From: "5.1.2,e" <5.1.2,e@waternet.nl>
Sent: Fri, 12 Jun 2020 09:25:12 +0200
To: "5.1.2,e" <5.1.2,e@amsterdam.nl>
Subject: RE: Openstaande vragen Koninginneweg 20187109

Betreft werk: Koninginneweg met coördinatie nummer 20187109

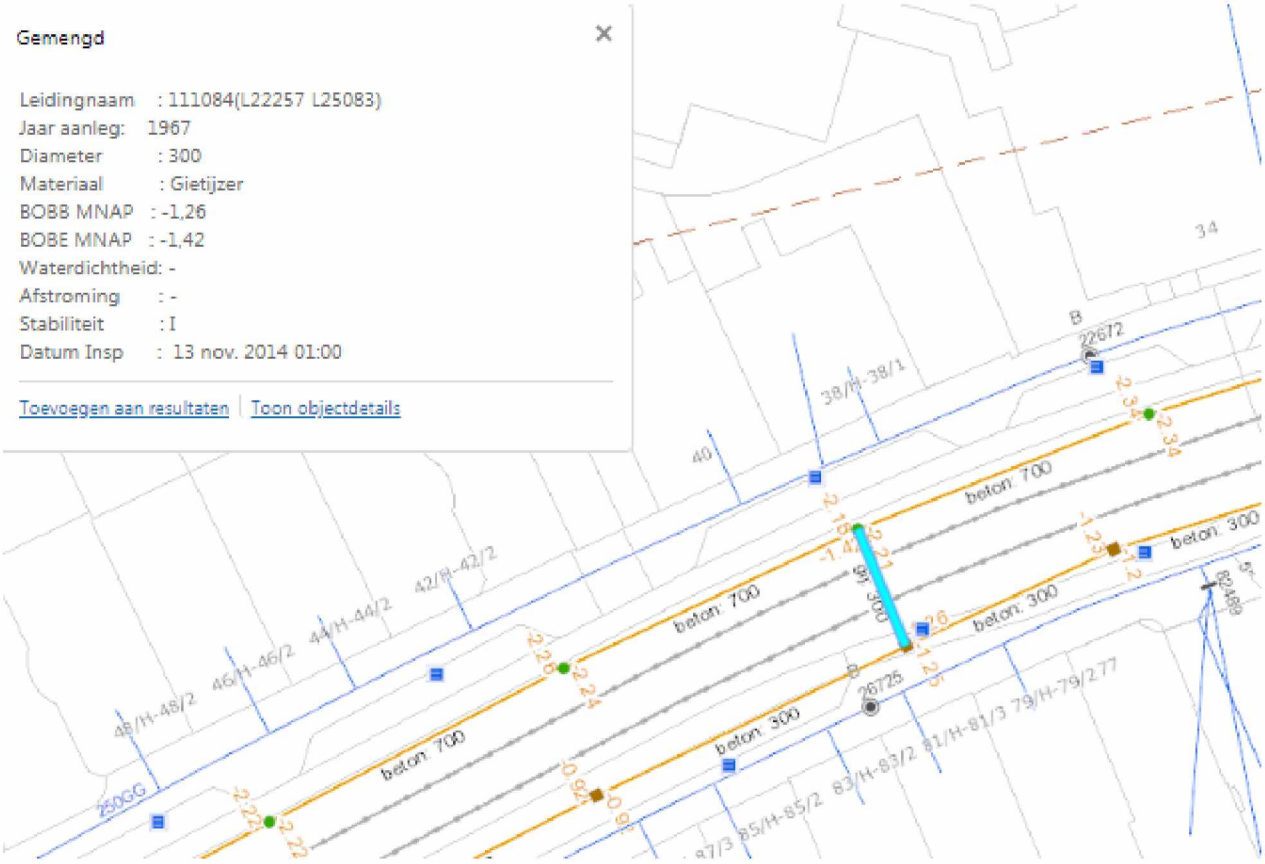
Het deel waar de Willemsparkweg overgaat in de Koninginneweg heeft Waternet wel werk, hier zullen verschillende strengen vervangen dienen te worden.
Afhankelijk van de werkgrens zal vervanging plaatsvinden. Op de onderstaande eerste screenshot, de in rood aangegeven leidingen dienen op de kruising vervangen dienen te worden.

Onderstaand screenshot van de locaties waar Waternet Leidingwerken groot werk heeft.

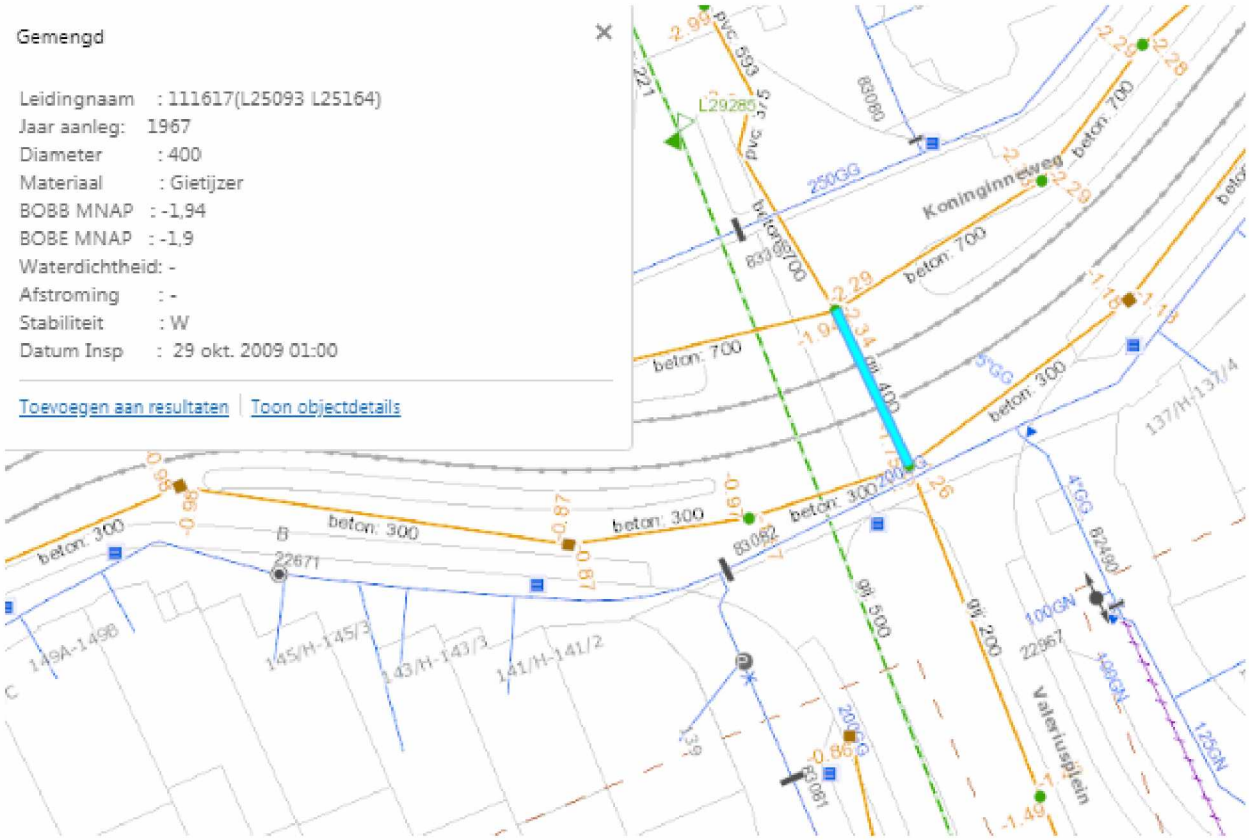
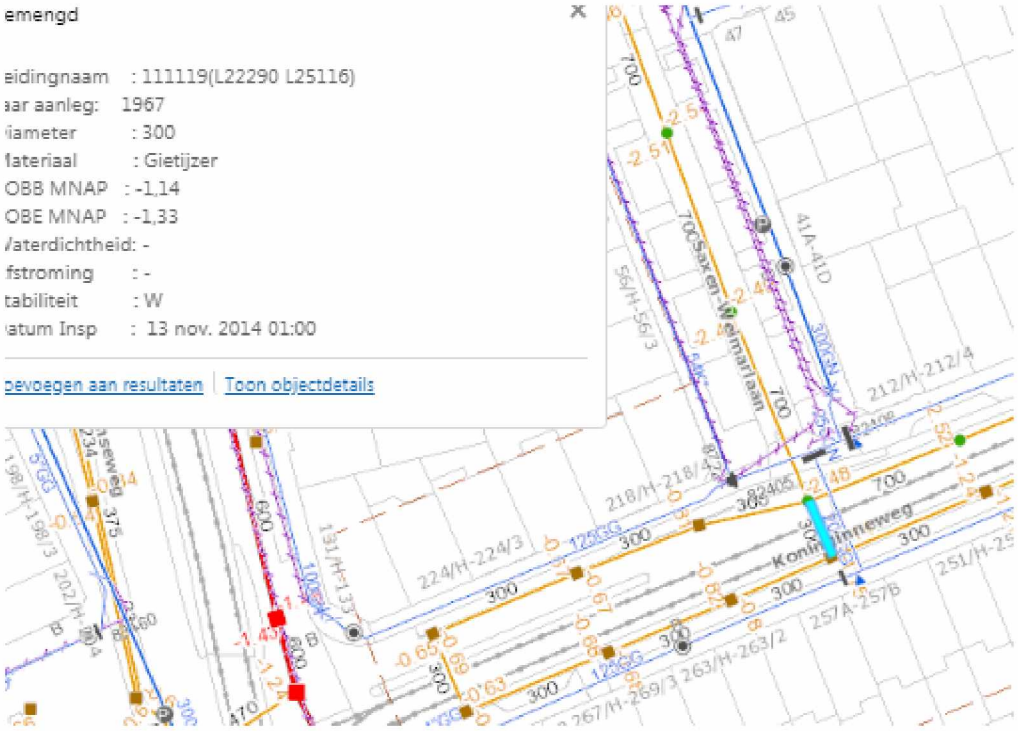
Tevens zijn er 3 stuks oversteken onder het tramspoor door in de Koninginneweg, deze moeten ook vervangen worden. Zie onderste 3 screenshots.

Leidingnaam : 111084(L22257 L25083)
Jaar aanleg: 1967
Diameter : 300
Materiaal : Gietijzer
BOBB MNAP : -1,26
BOBE MNAP : -1,42
Waterdichtheid: -
Afstroming : -
Stabiliteit : I
Datum Insp : 13 nov. 2014 01:00
